# パナソニック商品情報

2026年4月号

## ハウジング商品連絡

「インテリア建材総合 ベリティス 商品編 (第1版)」カタログ お詫びと訂正についてのご連絡

システムバスルーム オフローラ 「フラットラインLED照明S (白色) (電球色)」 発売のご案内

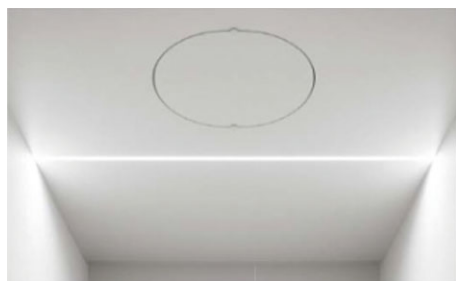
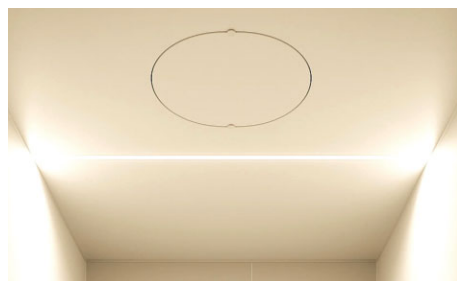
「フラットラインLED照明」に新しく、市場要望の高かった電球色タイプ(単色)の「フラットラインLED照明S(電球色)」を発売いたします。電球色の発売にともない、既存の「フラットラインLED照明(白色)」を「フラットラインLED照明S(白色)」として仕様変更いたします。

- ・フラットラインLED照明S(白色) (電球色)は現行のフラットラインLED照明(白色)と比べ消費電力を改善(現行:31W → 新商品:17W)
- ・フラットラインLED照明Sは現行機種と比べON/OFF時の切替が早くなります。
- ・フラットラインLED照明Sの照明本体はフラットラインLED照明(白色) (調色) (調光調色)と共通しません。
- ・フラットラインLED照明S(白色)の電源ボックスは現行のフラットラインLED照明(白色)とは異なります。
- ・現行のフラットラインLED照明(白色)は廃番となります。

P.167～378 内装ドア 上吊り引戸 アウトセット納まり 受注生産品の注記漏れ

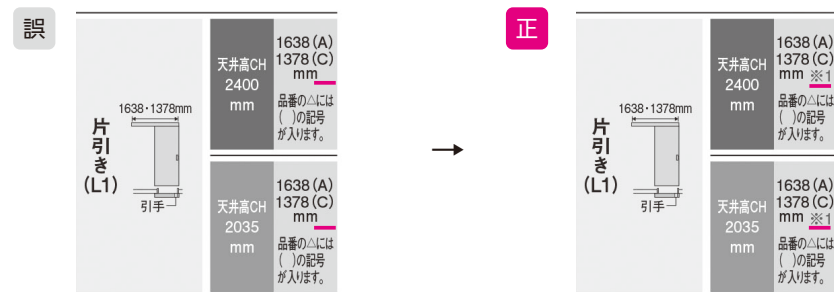
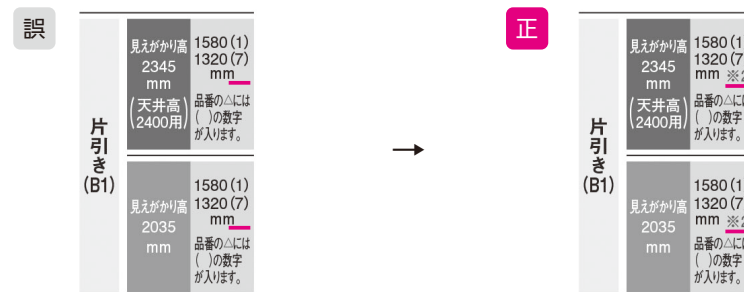
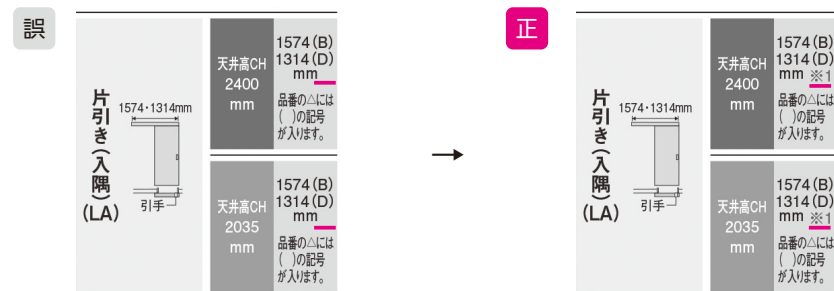
「インテリア建材総合 ベリティス商品編(第1版)」カタログ(KFCT1A546)  
P.167～378 内装ドア 上吊り引戸 アウトセット納まり 受注生産品の注記漏れ

アウトセット納まりの幅1378mm(C)、1314mm(D)、1320mm(7)は受注生産品になります。

誤 記載なし → **正** ※1 幅記号(C)(D)のセット品番、引戸本体、上レールは受注生産品になります。  
※2 幅記号(7)のセット品番、引戸本体、上レールは受注生産品になります。

**P.179**

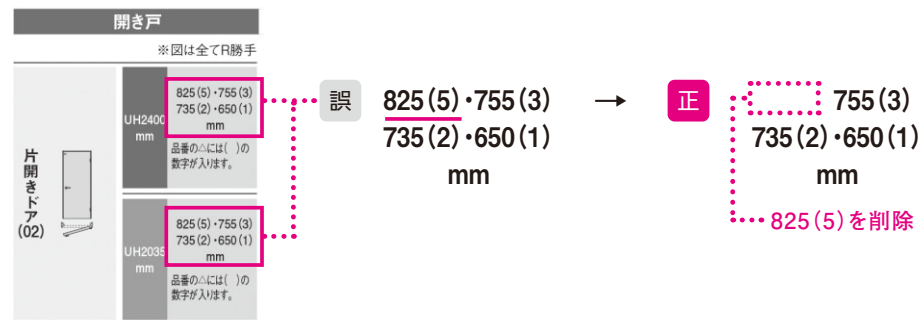
**誤** XMJE3KENNB1R(L)7△□

**正** XMJE3KENNB0R(L)7△□
